# 枕崎校区通学路対策箇所図

# 桜山校区通学路対策箇所図

# 別府校区通学路対策箇所図

# 立神校区通学路対策箇所図

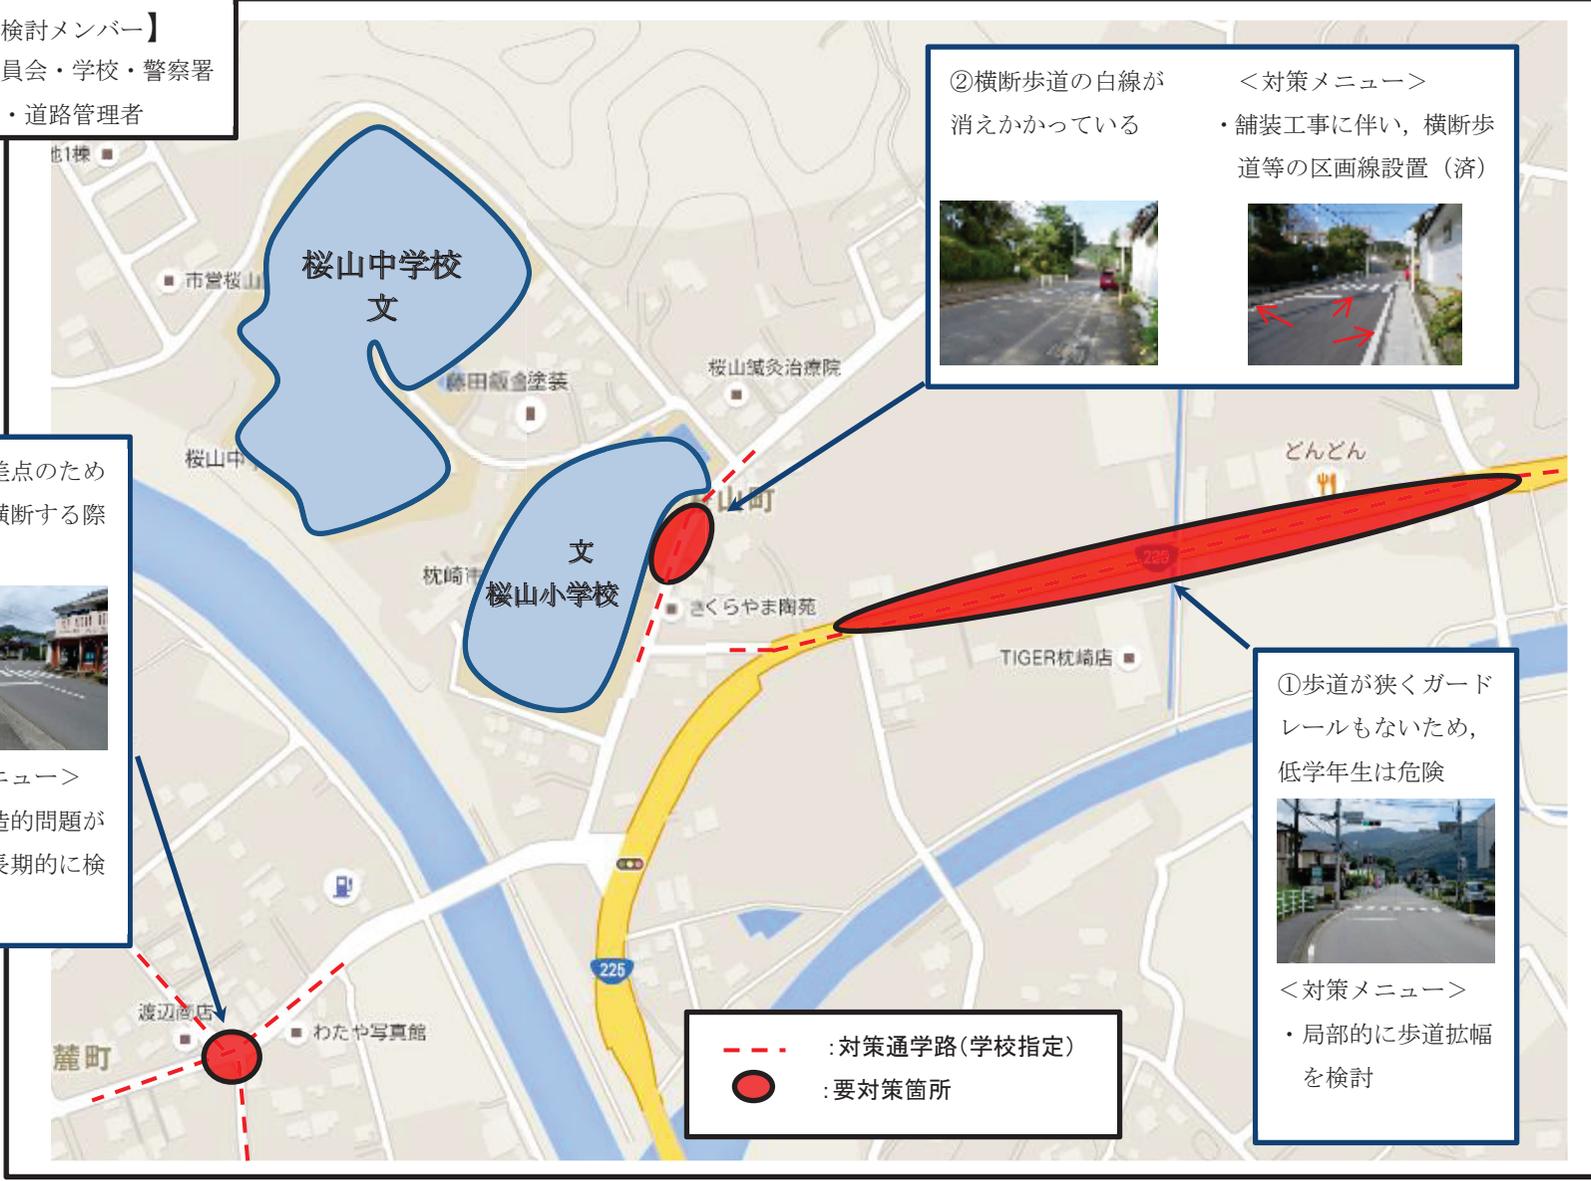
②横断歩道の白線が  
消えかかっている

④変則交差点のため  
歩行者が横断する際  
危険

①歩道が狭くガード  
レールもないため、  
低学年生は危険

・舗装工事に伴い、横断歩  
道等の区画線設置（済）

・道路構造的問題が  
あり、長期的に検  
討

・局部的に歩道幅  
を检讨
